東通原子力発電所1号炉審査資料	
資料番号	A1-CA-0129(改1)
提出年月日	2023年12月7日

東通原子力発電所 基準地震動の策定のうち
海洋プレート内地震の地震動評価について
(コメント回答)

2023年12月7日
東北電力株式会社

審査会合におけるコメント等

地震モーメント(M₀)と短周期レベル(A)の関係[新井ほか(2022)に一部加筆]

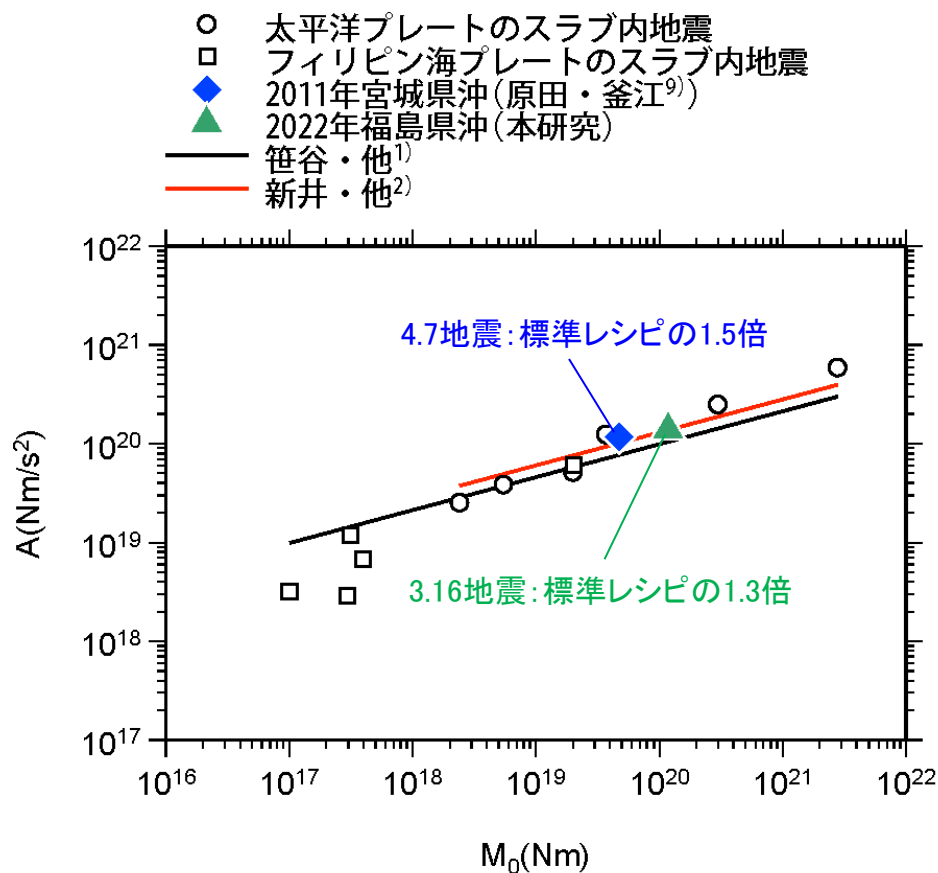
- 3.16地震のSMGAモデルの短周期レベルを過去の地震及びスケーリング則と比較した。3.16地震の短周期レベル(図中:2022年福島県沖)は笹谷ほか(2006)※の約1.3倍となり、4.7地震(図中:2011年宮城県沖)の比率(約1.5倍)より小さい。
- 芝(2022)においても3.16地震の短周期レベルが求められており、スケーリング則との比率は4.7地震より小さい(補足説明資料4章参照)。

敷地下方DC型地震 展開図

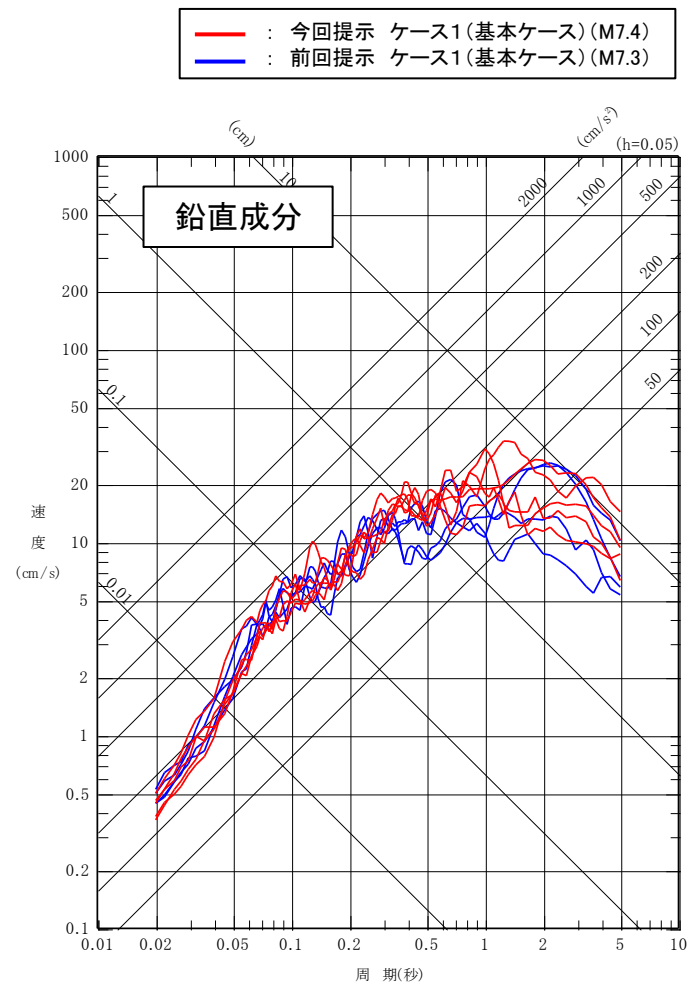
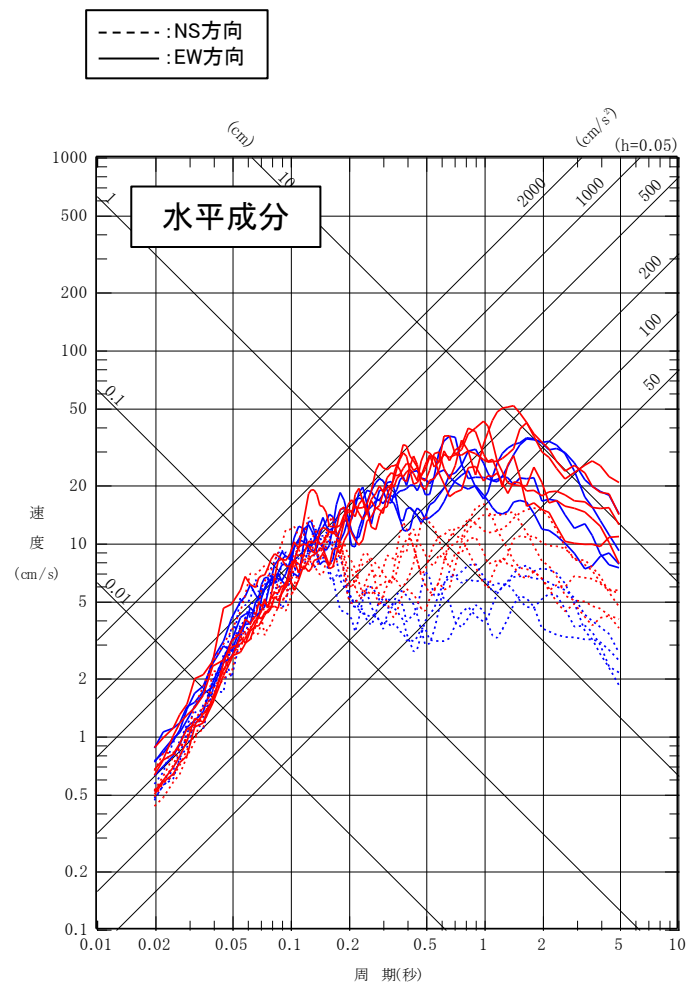
No.	時期	内容	今回ご説明資料の掲載箇所
3.16 地震 反映	2022年7月1日 第1057回審査会合	2022年3月16日福島県沖の地震について、東通原子力発電所の審査に反映する。 〔背景と目的〕 海洋プレート内地震の地震動評価は、2021年5月14日(第973回審査会合)において「概ね審査済み」となった。その後、2022年3月16日に発生した福島県沖の地震の地震規模[マグニチュード(M)7.4]が、検討用地震の基本ケースの地震規模(M7.3)を超えたことから地震動評価を見直す。	本編資料 p.3～15, 20, 21, 28, 41, 59～70, 74, 79, 81, 84, 90～92, 94, 95, 123, 125～128, 130, 133, 135, 139～144 補足説明資料 p.10, 15, 20, 28, 31～34, 36～42, 45, 46

- 検討用地震(敷地下方DC型地震)について、今回提示した「ケース1(基本ケース)(M7.4)」と前回(第973回審査会合)提示した「ケース1(基本ケース)(M7.3)」の断層モデルを示す。

前回提示 ケース1(基本ケース)(M7.3)

今回提示 ケース1(基本ケース)(M7.4)

敷地下方DC型地震の断層モデル手法を用いた地震動評価(PN基準) ※: 前回提示「ケース1(基本ケース)(M7.3)との比較を補足説明資料5章に示す。

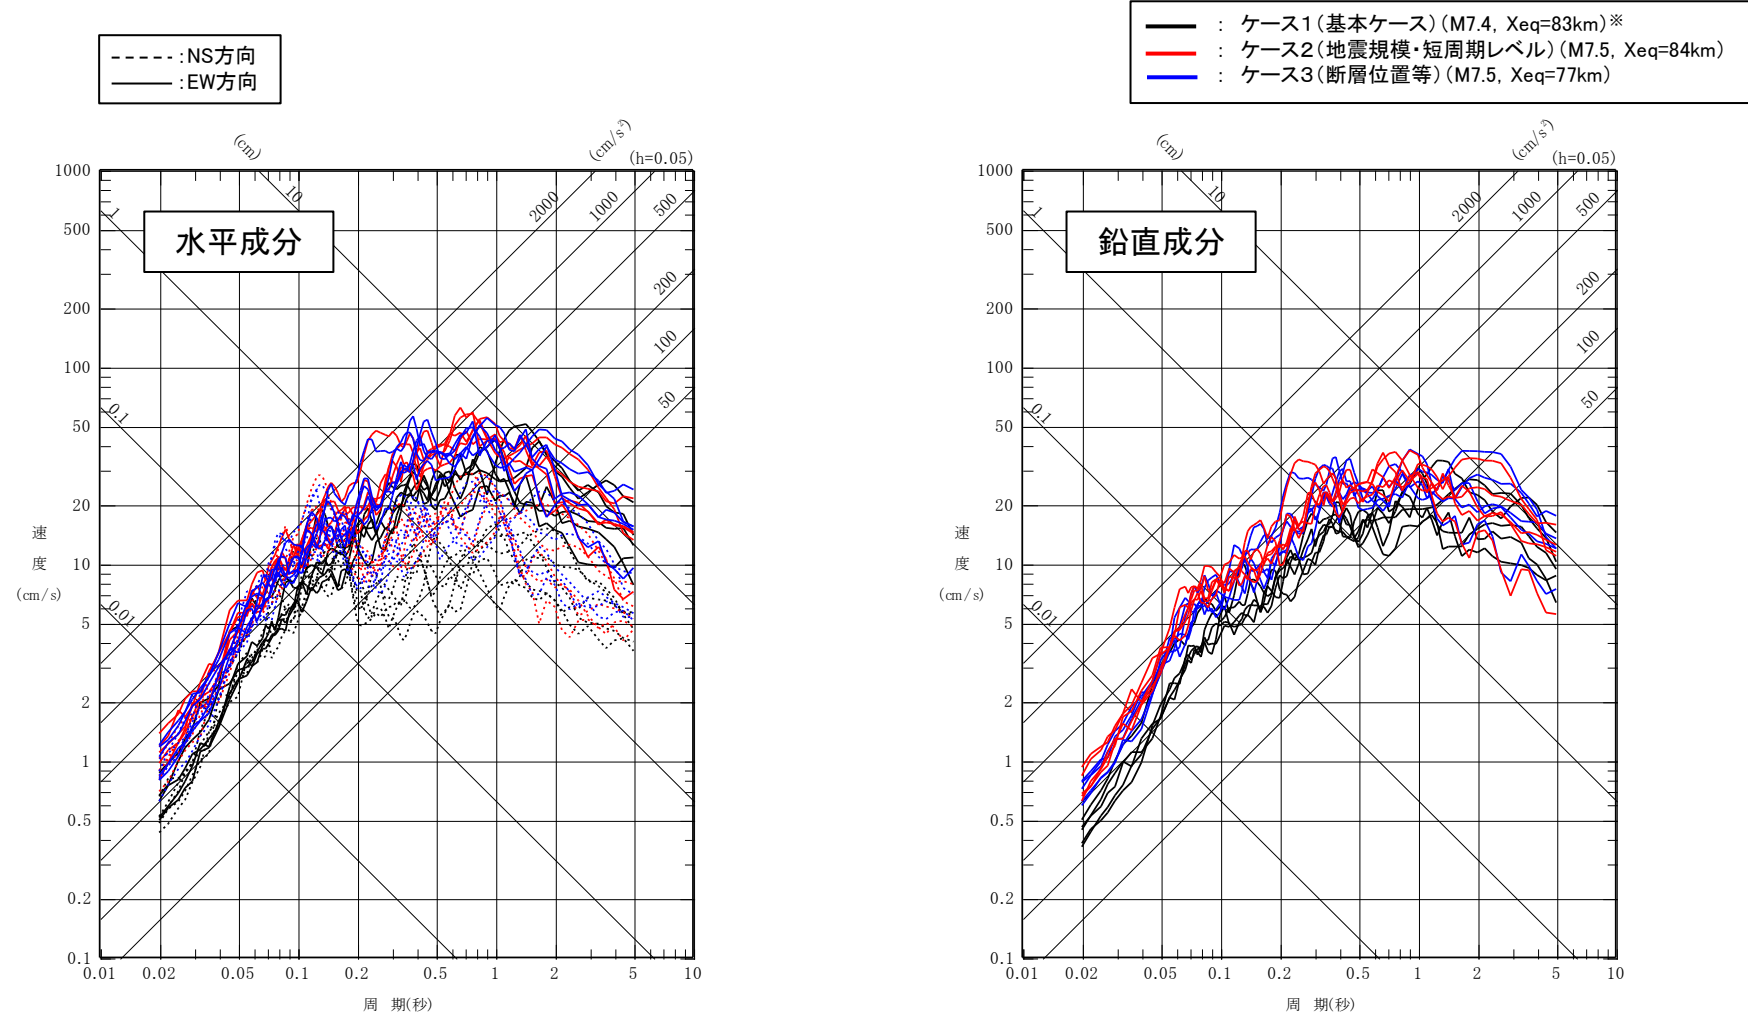
- 敷地下方DC型地震の断層モデル手法による評価結果を示す。
- 断層モデル手法を用いた地震動評価は、敷地において適切な地震観測記録が得られていないことから、統計的グリーン関数法(SGF)[釜江ほか(1991)及び入倉ほか(1997)]を用いた。
